Addendum Addenda

1R

SAS-01 Chiller Replacement Project / SAS-01 Projet de Remplacement de Refroidisseur

23-58107

designed	MA	compu	date	MARS - 2023	date
drawn	MA	dessiné	scale	COMME INDUQÉ	échelle
checked	OO	validé	sheet	3 of 4	feuille
approved	OO	approved	W.O.no.		D.T.no.
dep.no.					dessin no.
C-M3

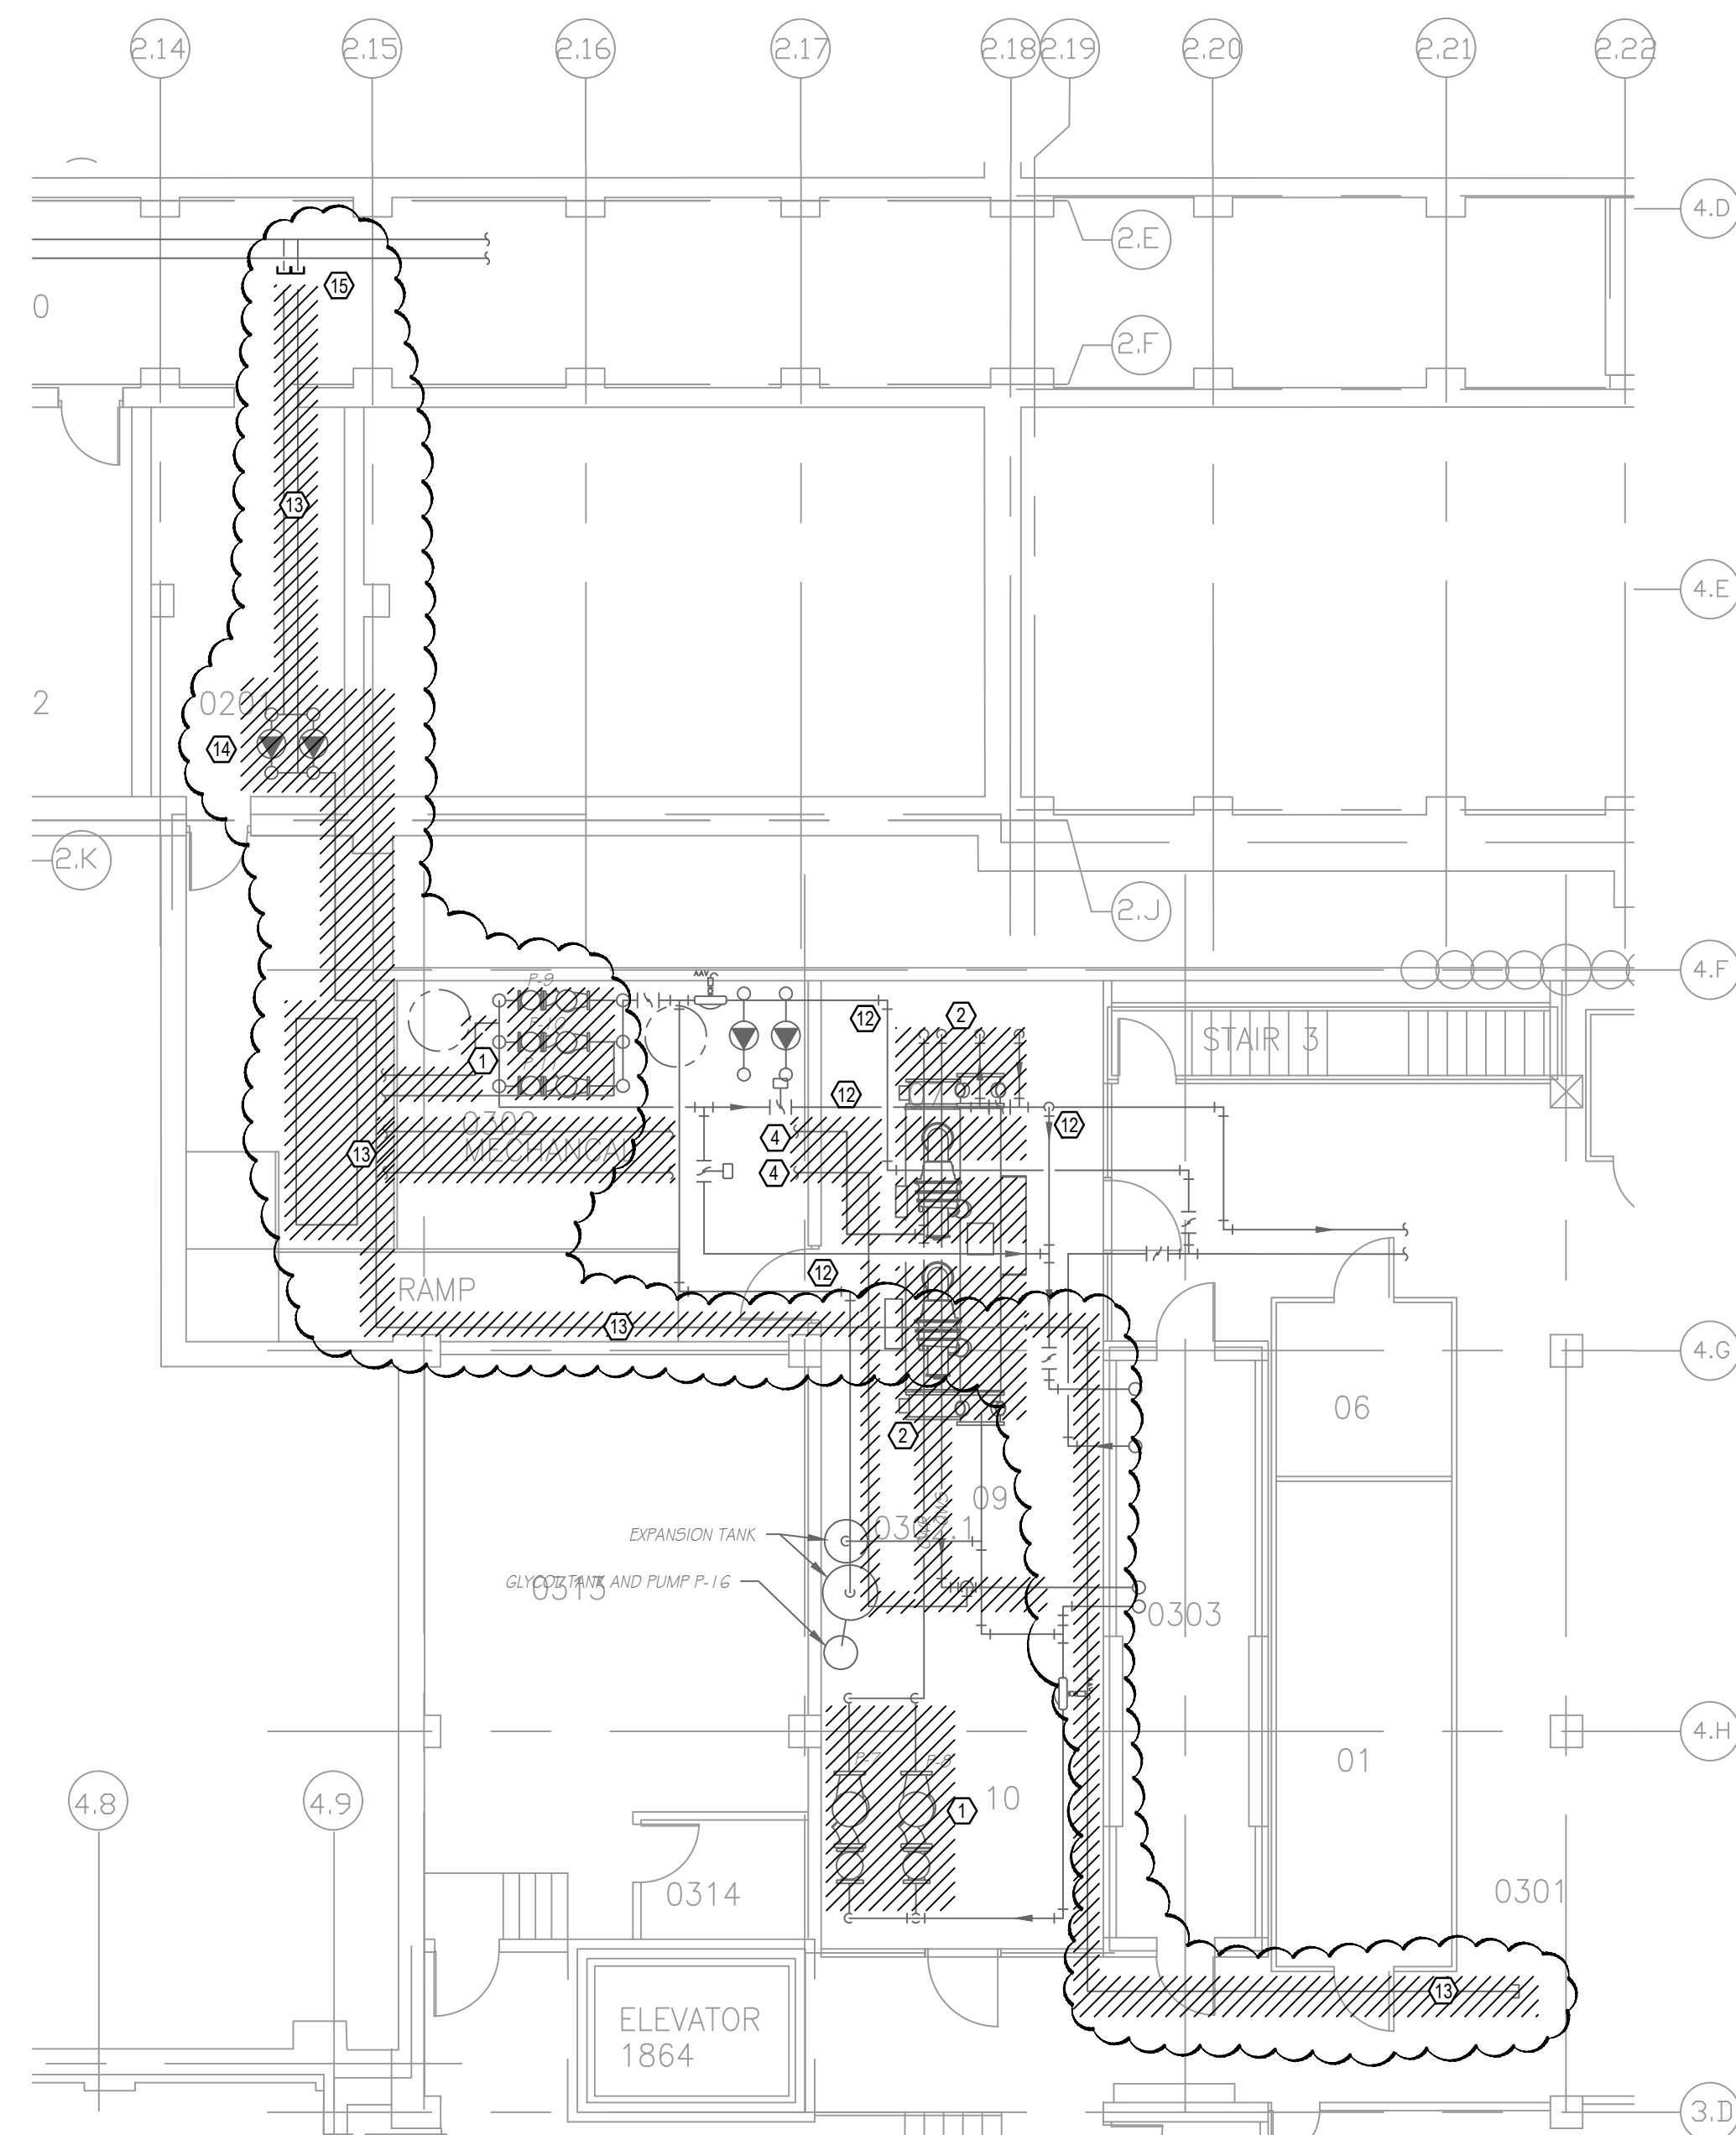
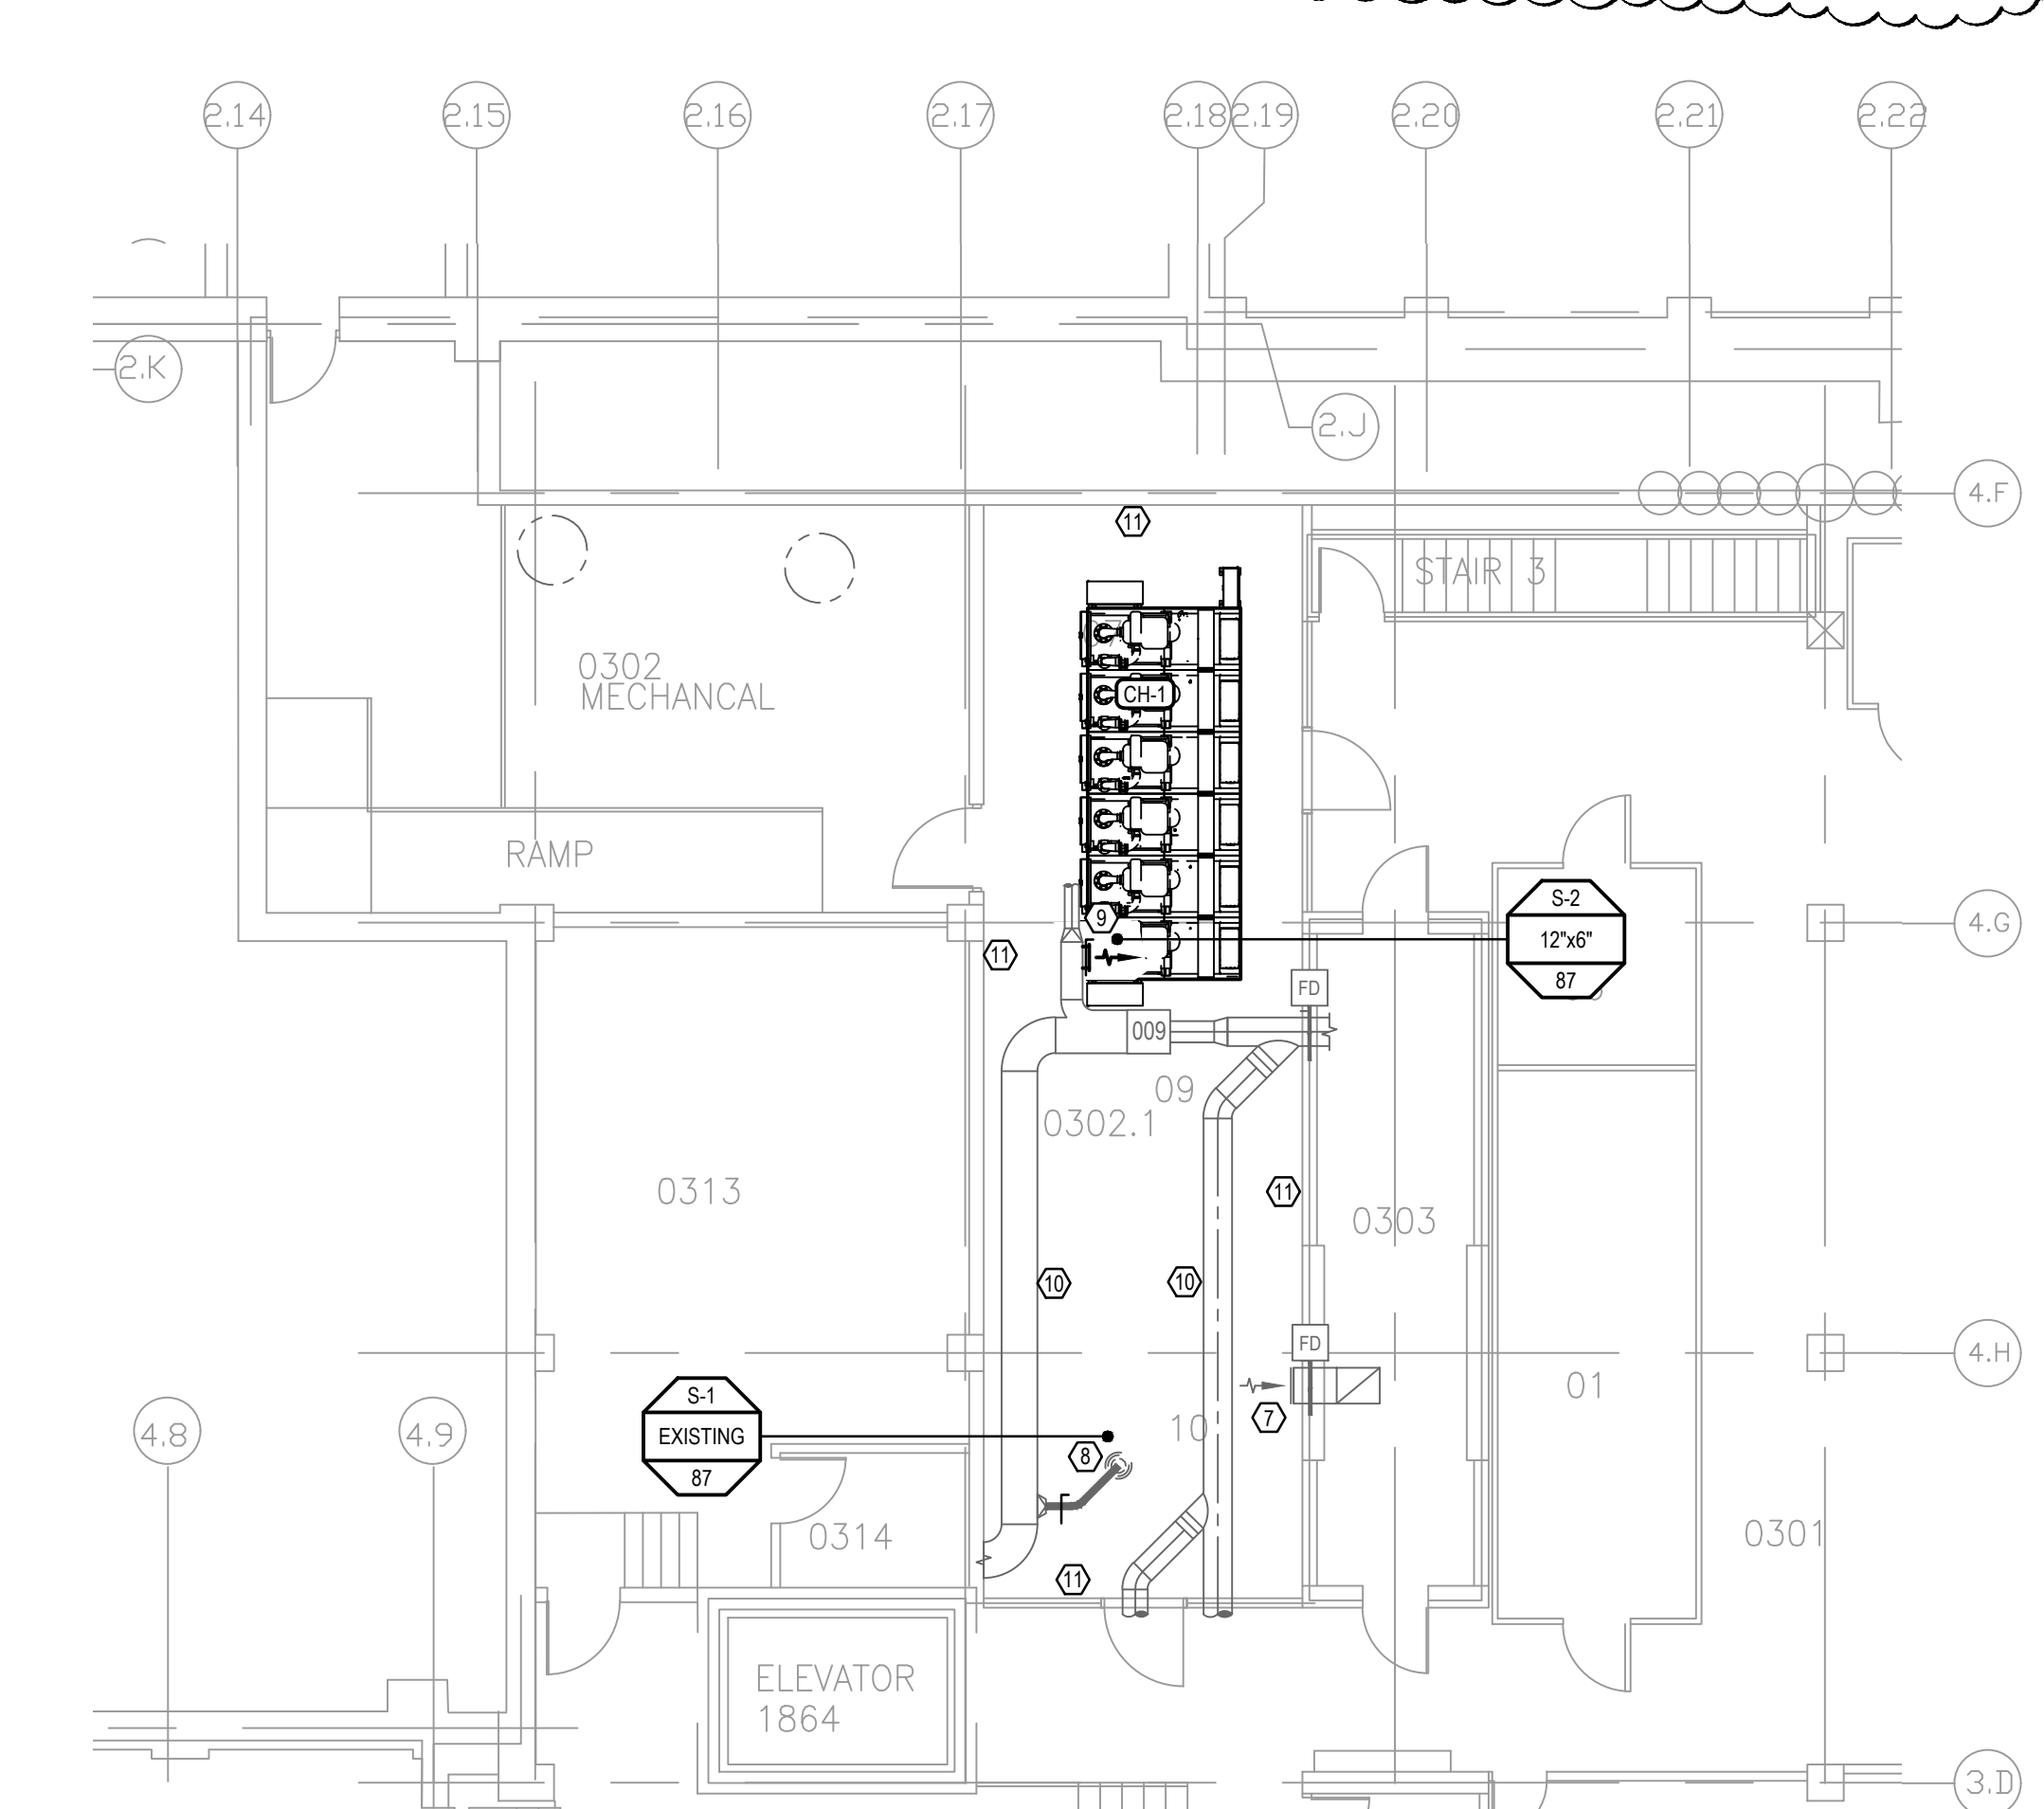
Item No	Description
1	Refer to attached revised drawing C-M3.
2	<ul style="list-style-type: none"> • Added demolition of piping for existing abandoned chiller • Added demolition of pumps for existing abandoned chiller
3	Mandatory Site Visit Attendance Sheet attached.
4	<p>Refer to drawing C-M1 – Chiller Schedule</p> <ul style="list-style-type: none"> • Revise glycol percentages from 35% to 30% Propylene Glycol
5	<p>The following list of equipment shall be accepted as equal. The products proposed as equal shall meet or exceed the performance of the specified product and does not guarantee acceptance of any product for installation</p> <ul style="list-style-type: none"> • Pumps – TACO Specified <ul style="list-style-type: none"> ○ Bell and Gossett - Xylem Canada LP • Air Terminal – EH Price Specified <ul style="list-style-type: none"> ○ Krueger ○ Nailor
6	<p>The following list of equipment shall be accepted as alternate. Alternate Equipment proposed shall meet or exceed the performance of the specified product and does not guarantee acceptance of any product for installation. Alterations Required for installation shall be the responsibility of the bidding contractor Including any cost associated with structural review or revisions to the building Structure.</p> <ul style="list-style-type: none"> • Cooling Tower – Evapco Specified <ul style="list-style-type: none"> ○ Baltimore Aircoil ○ Nimbus
